RELATÓRIO DE VISITA SIMPLIFICADO

Relatório nº: **RAT EWE 044-26**

Cliente: RAMALHO MOREIRA	Contato: RAONIR SILVA
Aplicadora: RAMALHO MOREIRA	Setor: ENGENHARIA
Obra: NOVA ETE – ESTAÇÃO DE TRATAMENTO DE ESGOTO (CAERN)	
Segmento: ☐ Powder ☐ Performance ☒ Protective ☐ Marine

Decantador Secundário 3

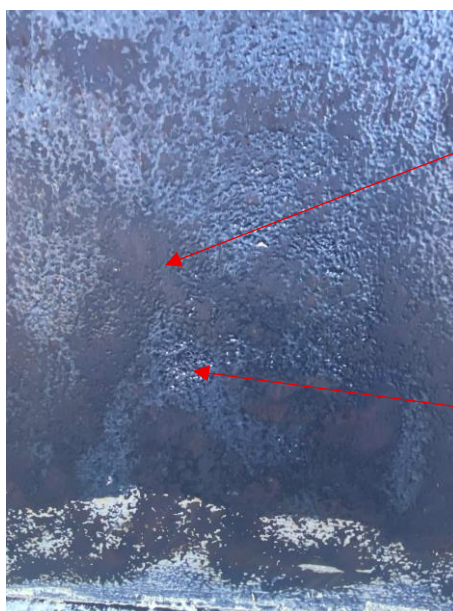
Nas áreas do piso, constatou-se que a Massa FLX 870 foi aplicada em desacordo com as recomendações da RENNER. Conforme evidenciado nas fotografias, especialmente pelas marcas de riscos observadas na própria massa. Aparentemente não foi realizada a limpeza prévia adequada para remoção de partículas soltas, como areia.

Adicionalmente, a aplicação com desempenadeira resultou em excesso de espessura e em marcas de arrasto de areia incorporadas à massa, fatores que podem comprometer a aderência ao substrato e configurar potenciais pontos de infiltração.

Verificou-se ainda que o excesso de material aplicado gerou “degraus” e saliências acima do nível do concreto. O atrito contínuo do raspador emborrachado da ponte removedora de lodo sobre essas irregularidades poderá, ao longo do tempo, provocar o arrancamento do material, ocasionando o deslocamento da massa e da tinta aplicada.

Falha na proporção da mistura: Observou-se variação na tonalidade da massa, apresentando aspecto mais amarelado/creme, o que indica provável excesso do Componente B na mistura, em desacordo com a proporção recomendada de 1:1 conforme descrito no BT-Boletim Técnico do Produto.

Essa não conformidade compromete o processo adequado de catalisação do material, podendo ocasionar fissuras (craqueamento), aumento da rigidez da massa e deslocamento precoce do sistema aplicado, em razão da proporção incorreta entre os componentes — com predominância do Componente B em relação ao Componente A.

Recomendação para remoção da massa por excesso de espessura e por não saber se está bem aderido por conta do aspecto visual que aparente não ter sido realizado limpeza adequada do piso antes da aplicação da massa.
